令04原機(峠)164
令和5年3月28日

国立研究開発法人日本原子力研究開発機構
人形峠環境技術センター

核燃料物質加工施設保安規定の変更認可申請について

新 旧 対 照 表

第4図 品質マネジメントシステム文書体系

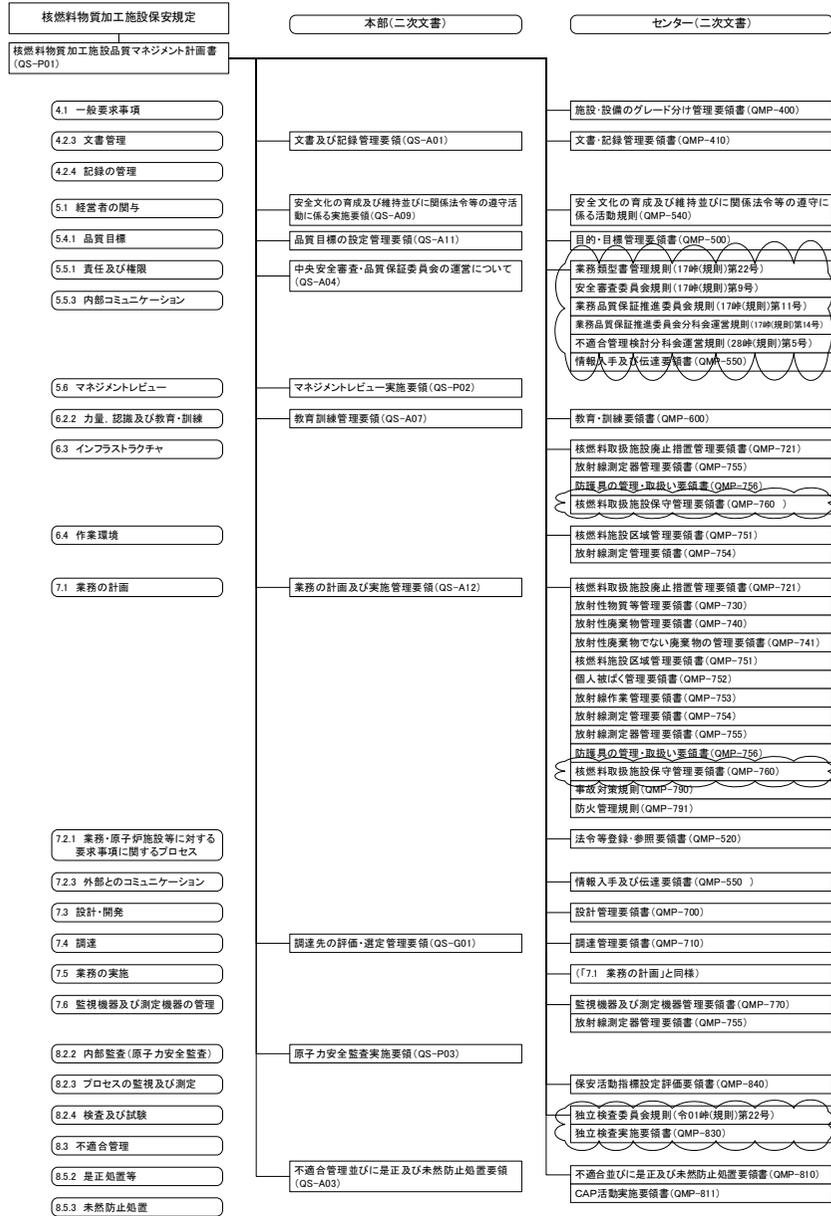
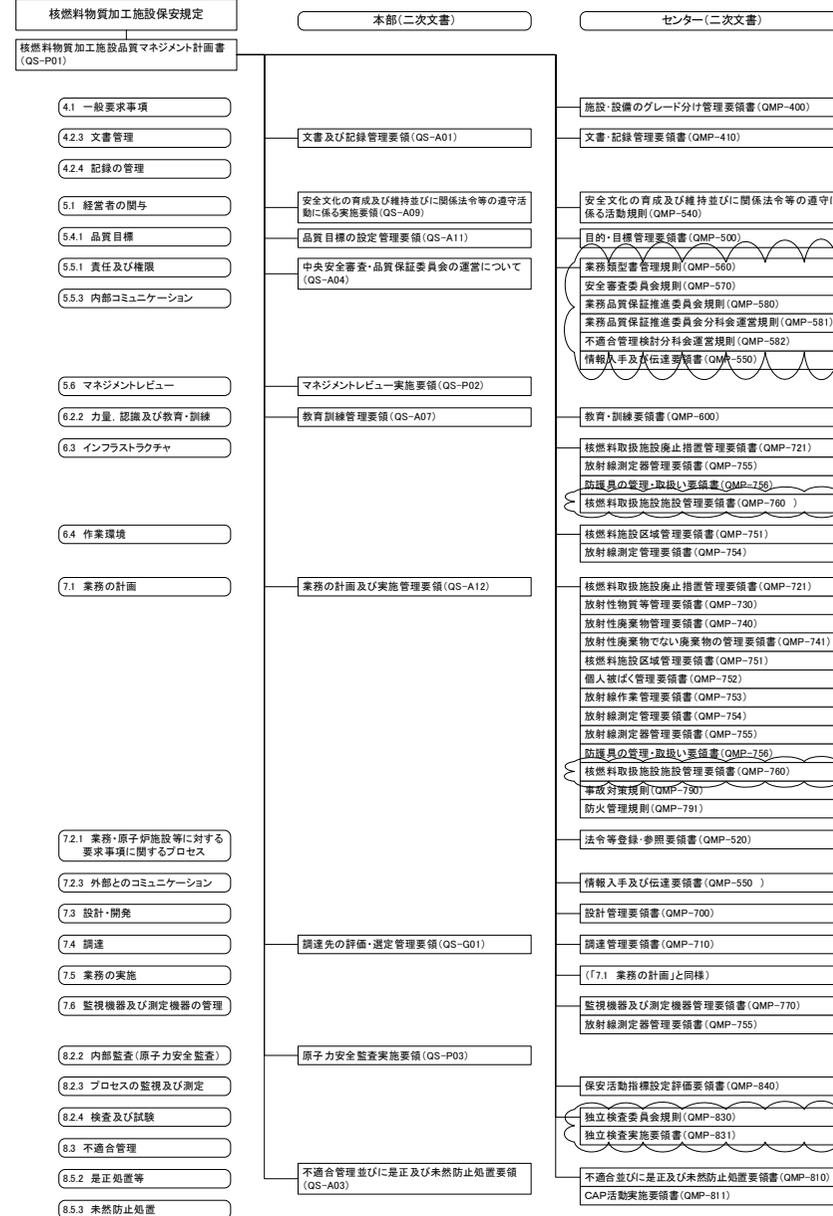
- ・変更の理由 1
加工規則で用いられている用語（施設管理）と整合を図る。
- ・変更の理由 5
センターの二次文書の識別をより確実にするために文書番号の付番を統一する。
